Planungsphase : Vorhaben :	Entwurfs- und Genehmigungsplanung	nachgeprüft : Reg. - Nr. :	Datum Zeichen
Hochwasserschäden Sachsen-Anhalt 2013 HW 266 - Wiederherstellung Riveufer		Übersichtslageplan	
aufgestellt : Halle (Saale), den Stadt Halle (Saale) Dezernat Planen und Bauen, Straßen- und Tiefbauamt, Ressort Planung und Brücke, Team Neu- und Ausbau		geprüft : Halle (Saale), den Stadt Halle (Saale) Dezernat Planen und Bauen, Straßen- und Tiefbauamt, Ressort Planung und Brücke, Team Neu- und Ausbau	
im Auftrag		im Auftrag

Vorhaben: HW 266 Fahrbahn Riveufer

Von: Bucher, Ralf
Gesendet: Freitag, 6. Dezember 2019 08:20
An: Piller, Wolfgang
Betreff: AW: Riveufer

zu den am 03.12.2019 zugesandten Planunterlagen zur Hochwasserfolgemassnahme Nr. 266, Riveufer, nehme ich wie folgt Stellung:

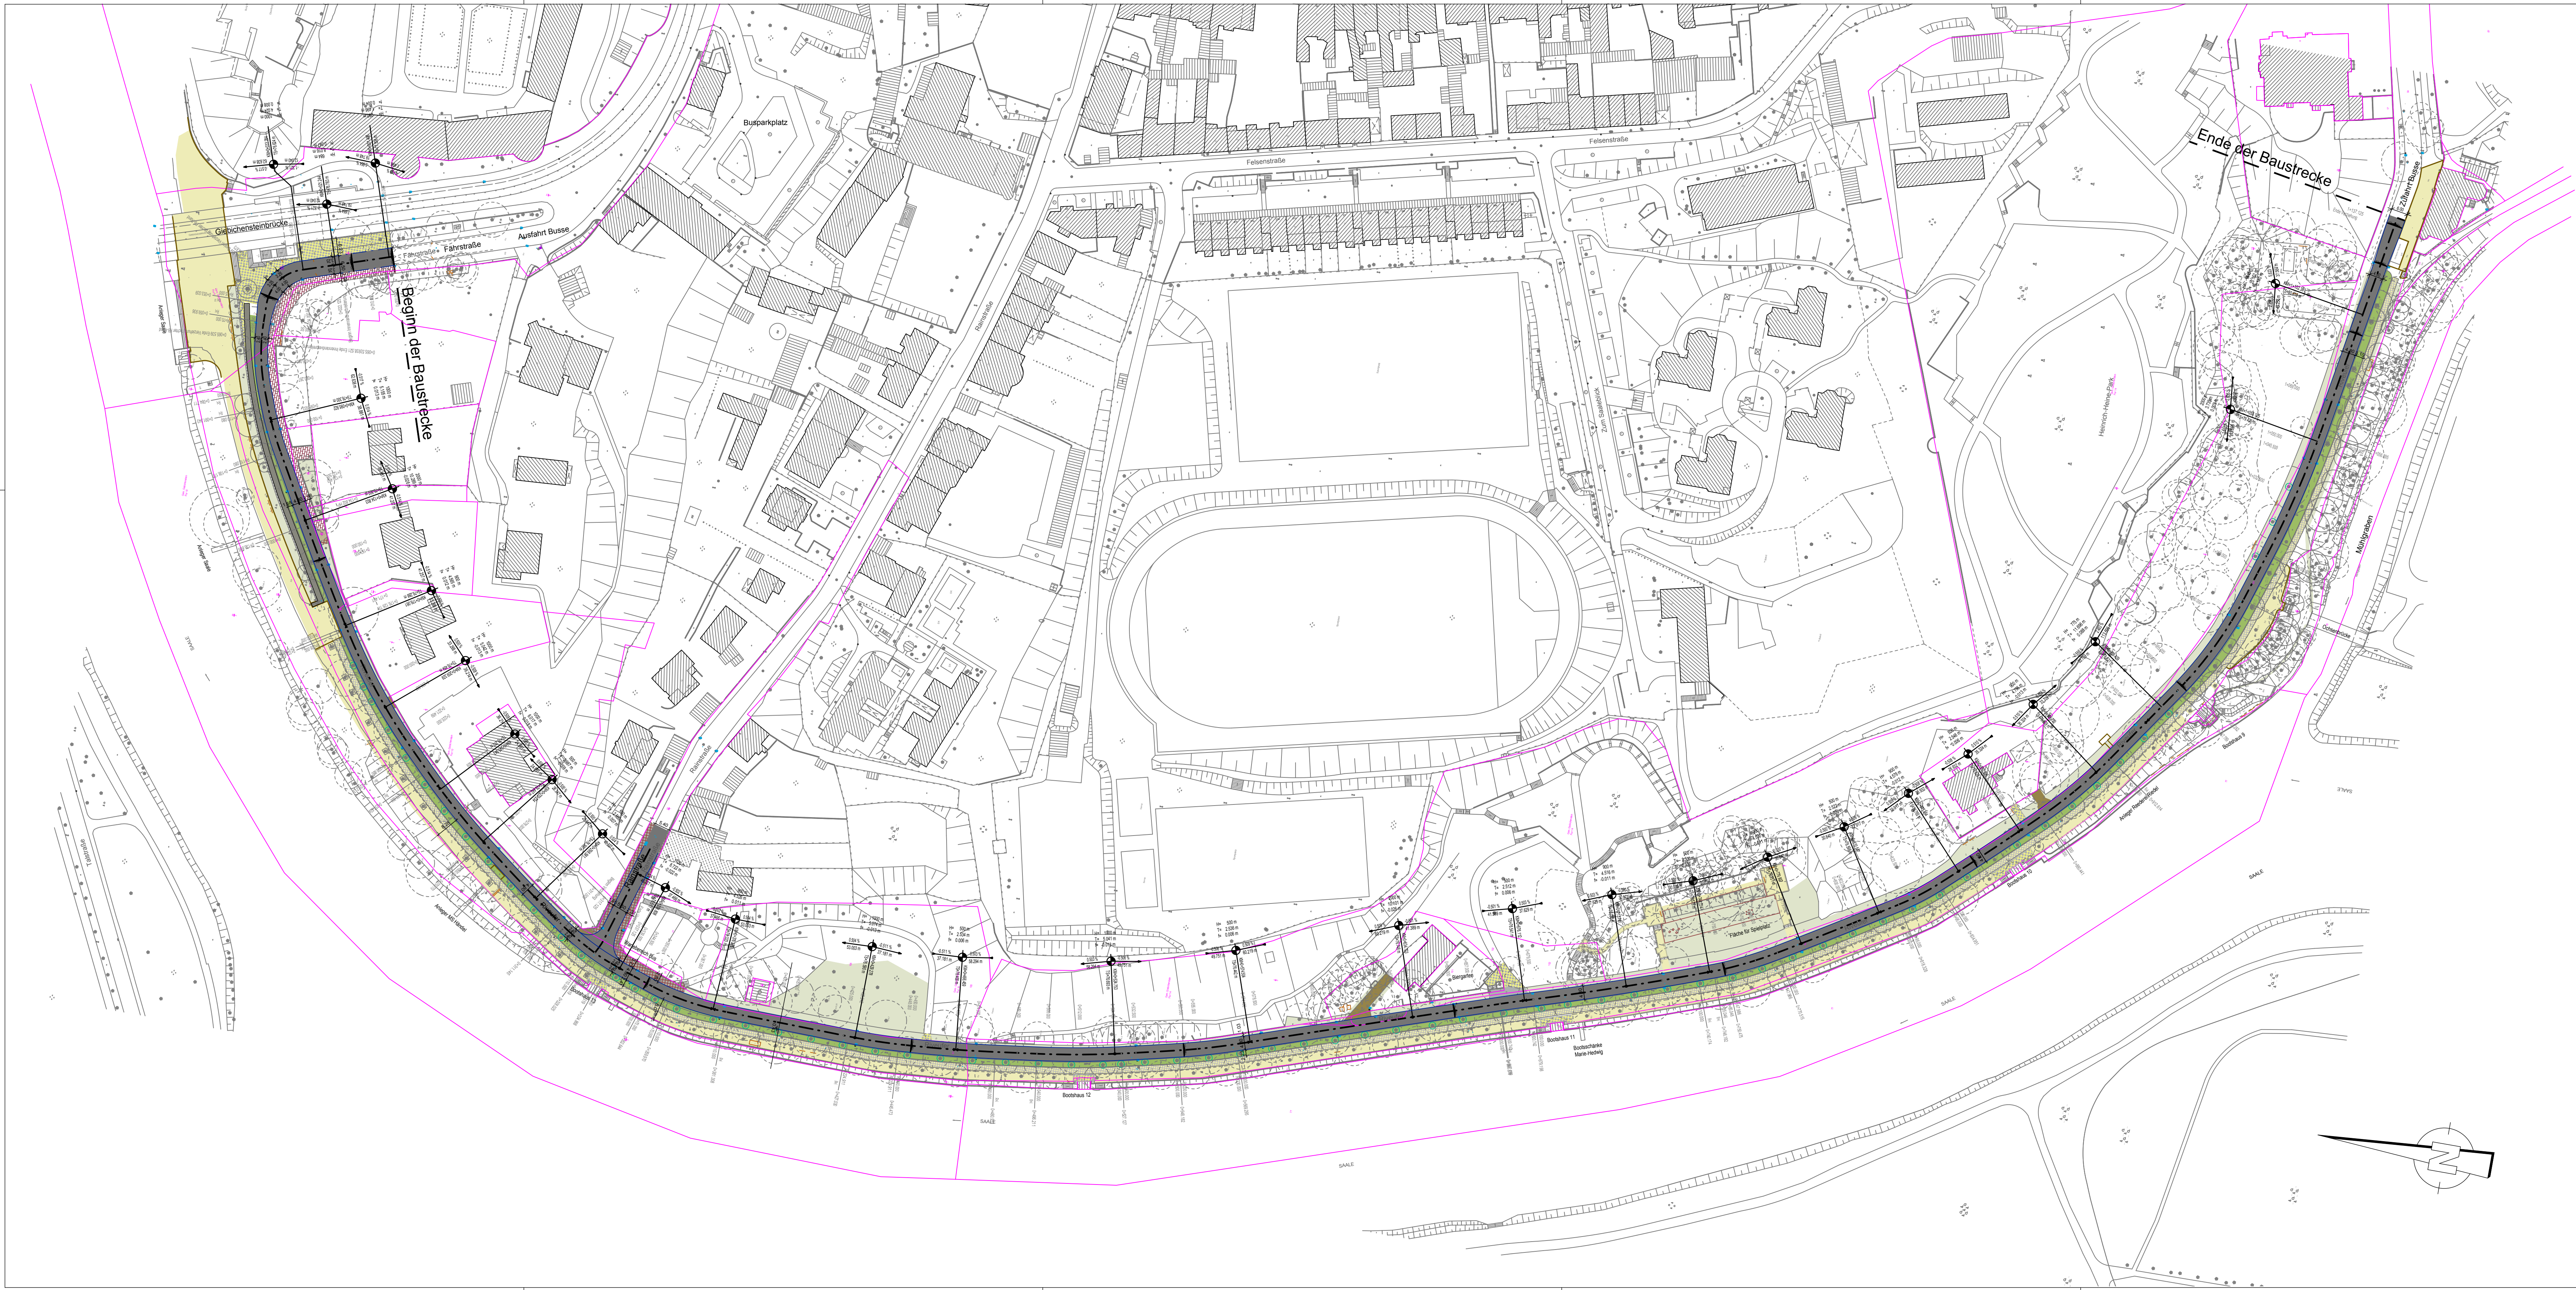
An den beiden Übergangsstellen zwischen der Fahrbahn des Riveufers und den mittlerweile asphaltierten Wegen zur Ochsenbrücke sind befestigte Überfahrten für Radfahrer mit Bordabsenkungen (Nullniveau) herzustellen (die westliche existiert bereits und kann möglicherweise so erhalten bleiben).

Gegenüber der Einmündung Rainstraße ist die ca. 5 m breite Übergangsstelle für Fußgänger zum Gehweg wiederherzustellen.

Die befestigte Überfahrtsstelle für Radfahrer zwischen der Fahrbahn des Riveufers und dem Promenadenweg ist analog des heutigen Zustandes ca. 30 m südwestlich des Beginns der Promenade wiederherzustellen.

Die Poller nahe der Einmündung Rainstraße sind analog der heutigen Situation (in Hinsicht auf Schließsystem und Abstände) wiederherzustellen.

Regelquerschnitt 2.1

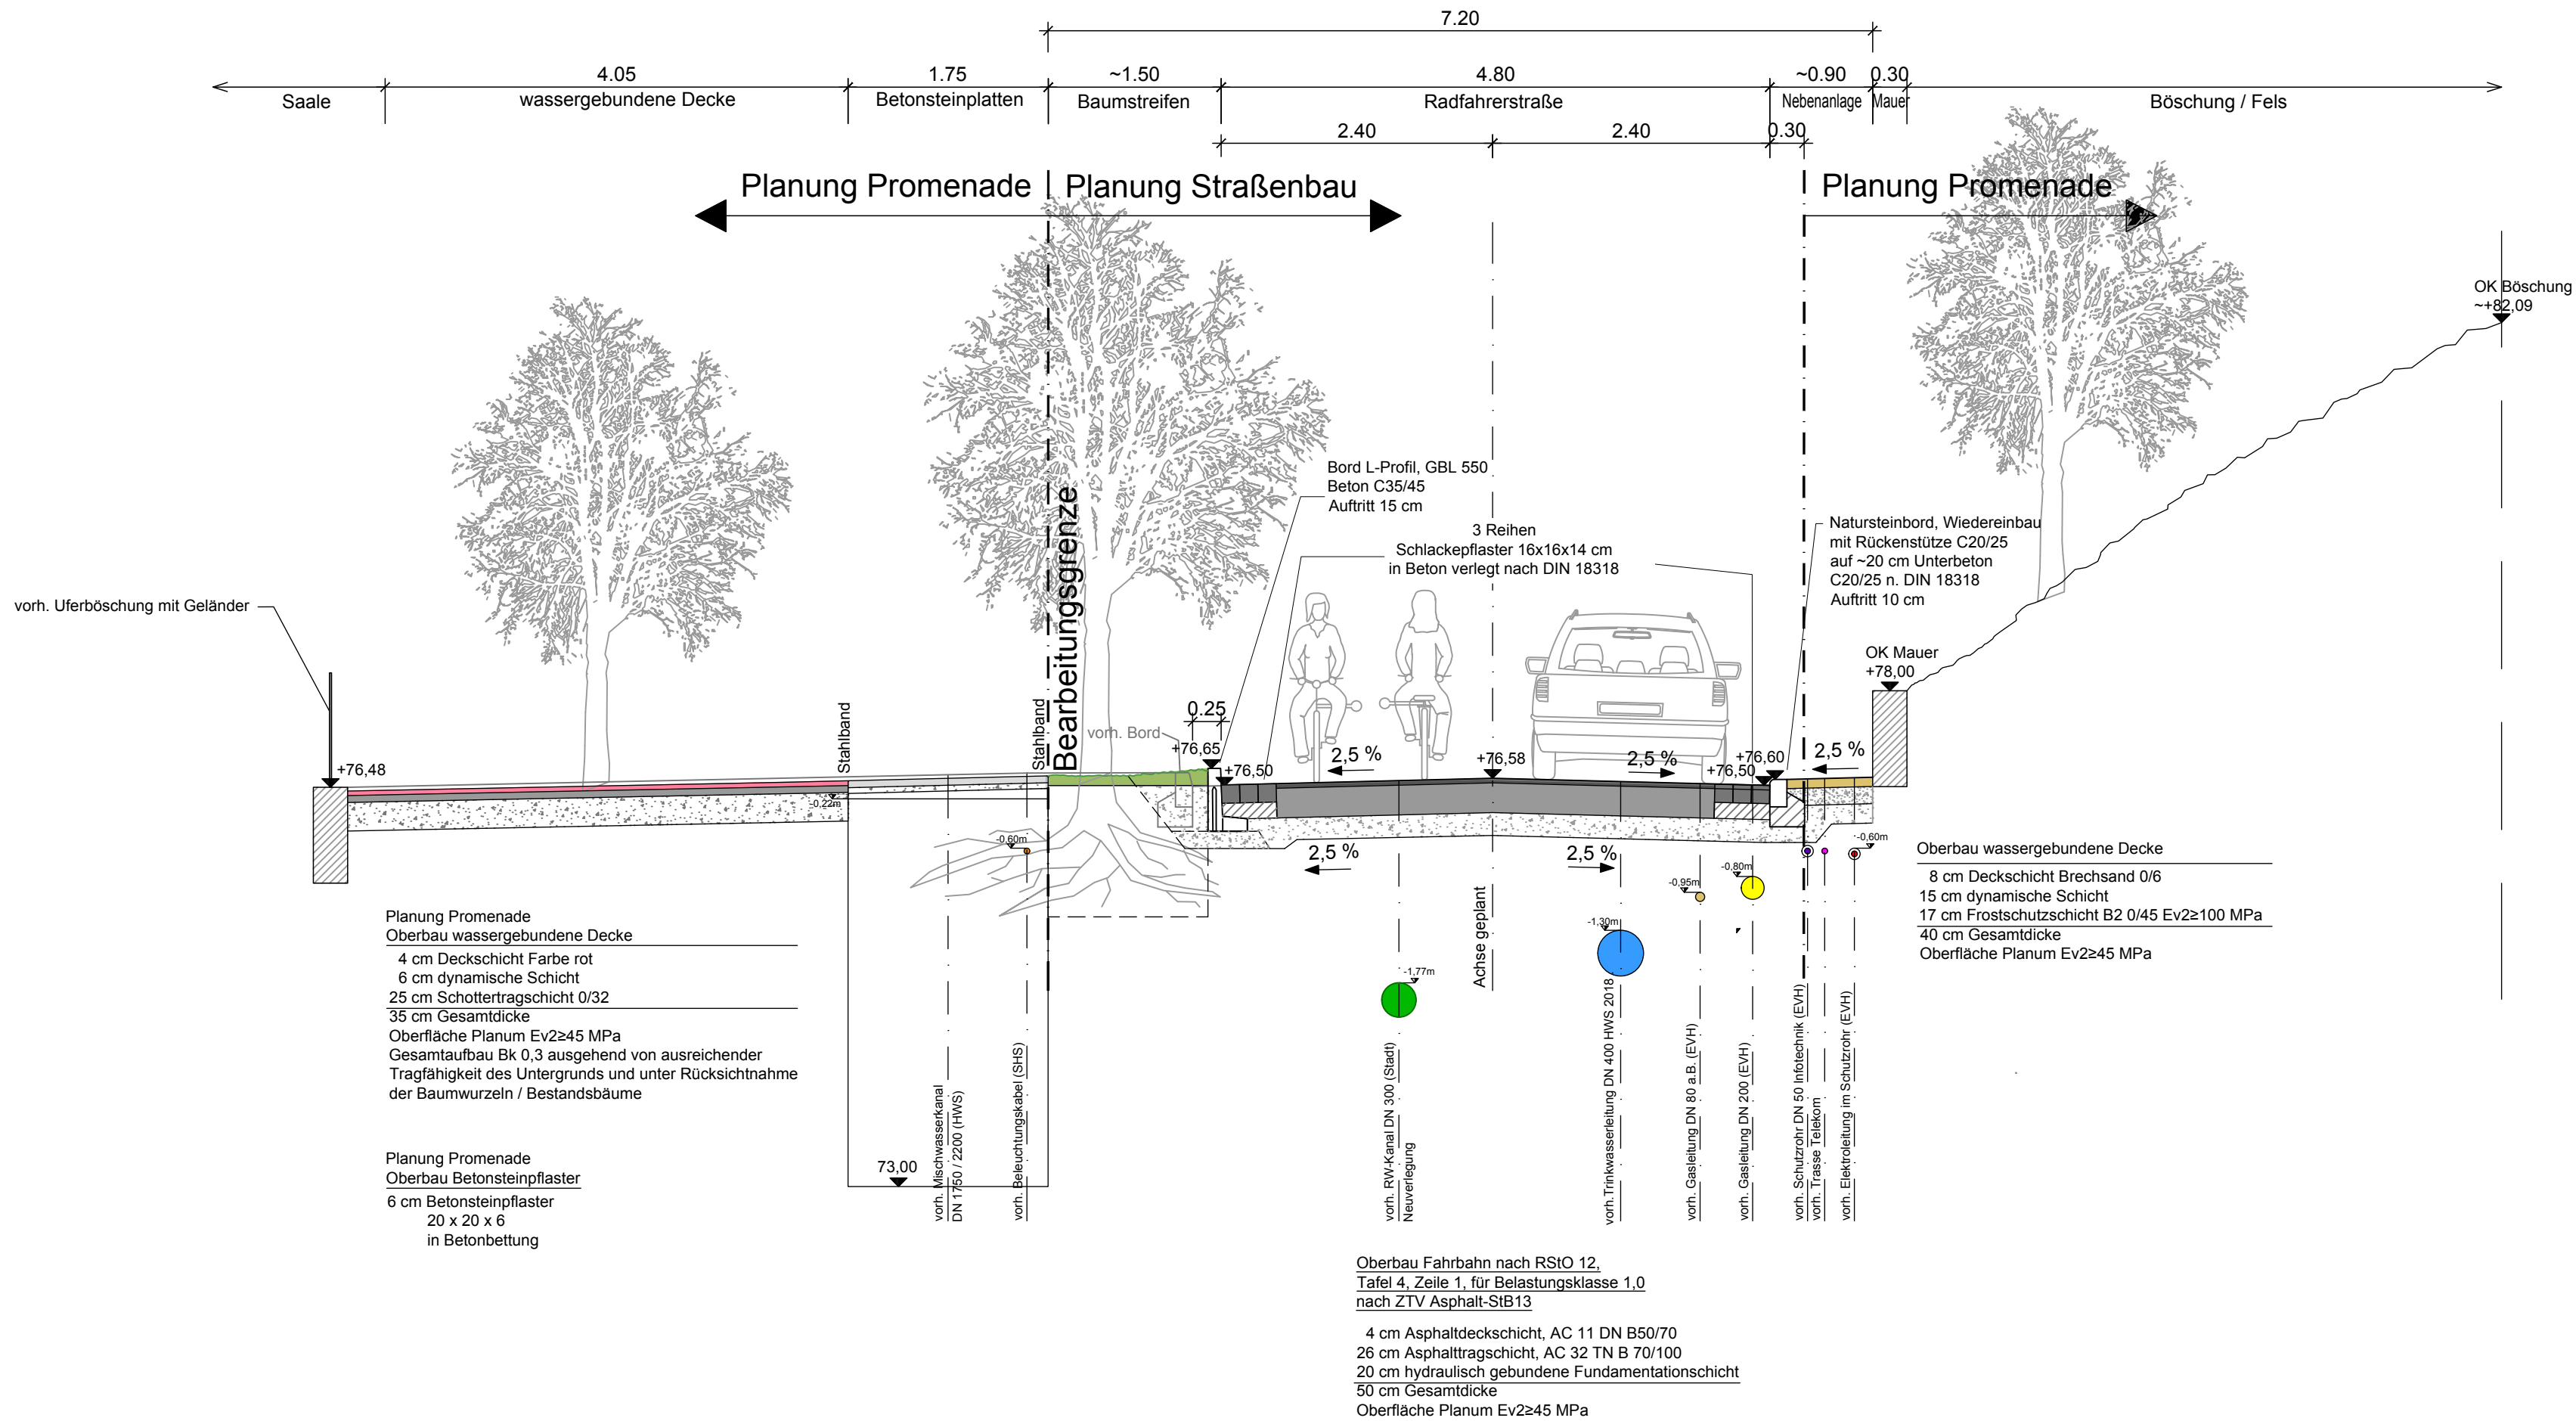
Die Straße Riveufer und die Fährstraße sind derzeit verkehrsrechtlich als Fahrradstraße ausgeschildert und sollen auch künftig Fahrradstraßen sein. Der in dem Regelquerschnitt 2.1 verwendete Begriff „Radfahrerstraße“ ist deshalb entsprechend zu ändern.

Entsprechend den bundesweit anerkannten „Bremer Leitlinien für die Gestaltung von Fahrradstraßen“ sollte in Fahrradstraßen bei einer Kfz-Verkehrsstärke bis 1.500 Kfz pro Tag eine nutzbare Mindestfahrbahnbreite von 4,50 m zur Verfügung stehen. In der vorliegenden Planung wird dies nur dann gewährleistet, wenn kein Parken am Fahrbahnrand ermöglicht wird (abgesehen von wenigen erforderlichen Behindertenparkplätzen, die eine akzeptable punktuelle Einengung darstellen). Da die Straße auch künftig verkehrsrechtlich als Fahrradstraße ausgewiesen werden soll, ist deshalb bei den jetzt geplanten Fahrbahnbreiten ein durchgängiges Parkverbot in beiden Richtungen auszuweisen.
